Oggetto: Trasmissione Osservazioni ARPA Sardegna relative alla Procedura di V.I.A. ai sensi dell'art. 21 del D. Lgs. 152/2006 e s.m.i., relativa al progetto di un Impianto Eolico denominato "Progetto preliminare di un impianto eolico off-shore costituito da 63 aerogeneratori da 15 MW ciascuno, potenza complessiva di 945 MW nel Mar di Sardegna, con sistema di accumulo di 360 MWh e opere di connessione alla RTN nel Comune di Portoscuso (SU)" Proponente: Wind Alfa S.r.l. [ID_VIP 10381].

Osservazioni per la definizione dei contenuti dello SIA

“Progetto preliminare di un impianto eolico off-shore costituito da 63 aerogeneratori, potenza 15 MW ciascuno, potenza complessiva di 945 MW nel Mar di Sardegna, con sistema di accumulo di 360 MWh e opere di connessione alla RTN nel Comune di Portoscuso (SU)”

ID_VIP 10381

Figure 3-4 – Percorso marino (in giallo) e terrestre (in rosso) del cavidotto e SSEU onshore su immagine satellitare.

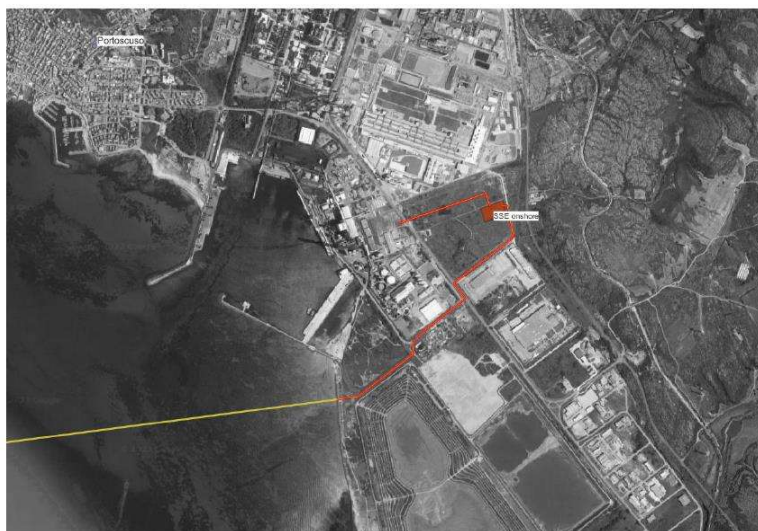
Il cavidotto terrestre si troverà interamente all'interno dell'area SIN del Comune di Portoscuso e quindi le opere di scavo e sistemazione dei cavidotti, della SSEU e dell'impianto di accumulo dovranno rispettare le procedure previste per le lavorazioni in siti contaminati di competenza del MASE.

Inoltre il proponente dovrà verificare almeno due interferenze relative al tracciato del cavidotto:

- la prima è con il progetto di dragaggio dei fondali dell'area portuale di Portovesme che prevede la deposizione delle sabbie di categoria B nell'area indicata prospiciente la discarica dei fanghi rossi Eurallumina;
- la seconda è con i sistemi di messa in sicurezza di pompaggio e monitoraggio della falda sotterranea attualmente esistenti e quelli in progetto, necessari per la procedura di bonifica della falda dell'area industriale di Portoscuso.

In prossimità dell'area ove sorgerà la SSEU, sarà realizzato il parco di accumulo che ospiterà container di trasformazione e conversione e container/blocchi di accumulo di energia con batterie. Questo sistema è progettato per una potenza di 90 MW, per gestire l'energia proveniente dal parco eolico.

Nella documentazione presentata non vi sono dettagli relativi alla natura di questo parco di accumulo, che chiaramente dovrà essere progettato adeguatamente, considerando il suo inserimento in un'area potenzialmente contaminata, quale quella del SIN-SIG.
